**Avis délibéré
de la Mission régionale d'autorité environnementale
Provence-Alpes-Côte d'Azur
sur le projet de reconstruction délocalisée du collège Marcel
Pagnol à Martigues (13) - 2ème avis**

**N° MRAe
2022APPACA47/3191**

Figure 2: Localisation de la station d'épuration - Source : Géoportail (annotations : MRAe)

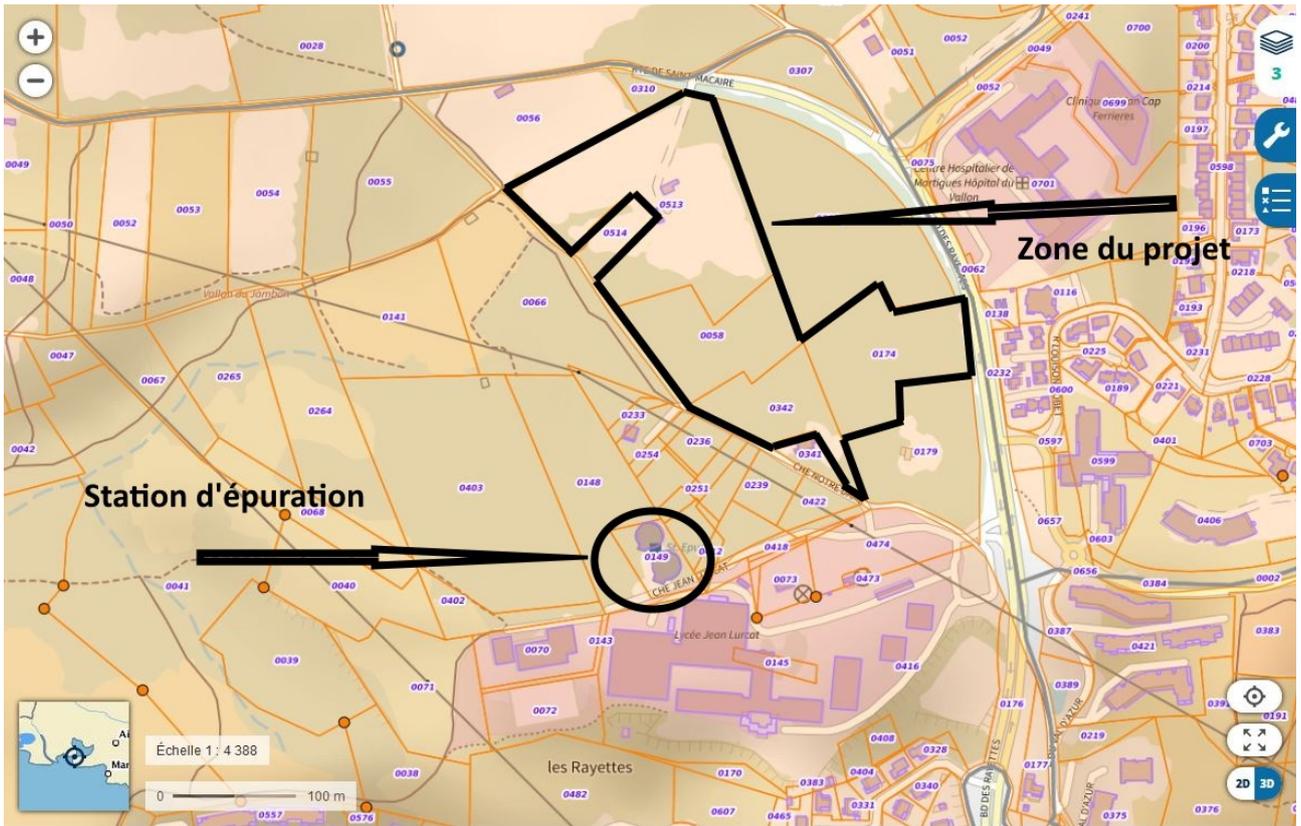
L'étude air-santé comporte une analyse succincte des nuisances olfactives qui mentionne que « *L'aire d'étude est relativement éloignée des principales sources de potentielle gêne olfactive identifiées sur la commune. Pour autant le trafic sur la RD50c ainsi que d'une [petite] station d'épuration sont susceptibles d'être à l'origine d'émission d'odeurs.* ».

En raison de la proximité d'une station d'épuration à 100 m du projet, la MRAe recommande de mieux analyser la question des nuisances olfactives, par des relevés effectifs sur site.
